**À nos clients et utilisateurs
des ventilateurs d'urgence
Oxylog 3000 et Oxylog 3000 plus**

Informations importantes relatives à la sécurité !!!

**Oxylog 3000, Oxylog 3000 plus
Panne de la fonction de ventilation avec message d'erreur « Molette défaut. »**

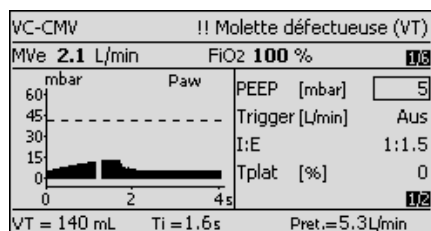
À chaque fois qu'une situation « Molette défect.» se produira sur un appareil intégrant **le nouveau logiciel**, **l'appareil continuera à ventiler avec les derniers réglages valables**, affichera, par exemple en cas de molette défectueuse pour le volume courant, les valeurs pour le volume courant ainsi que l'alarme correspondante (voir l'image ci-dessous).

La version logicielle 1.06 sera désormais intégrée sur l'Oxylog 3000 plus, respectivement la version 1.23 sur l'Oxylog 3000.
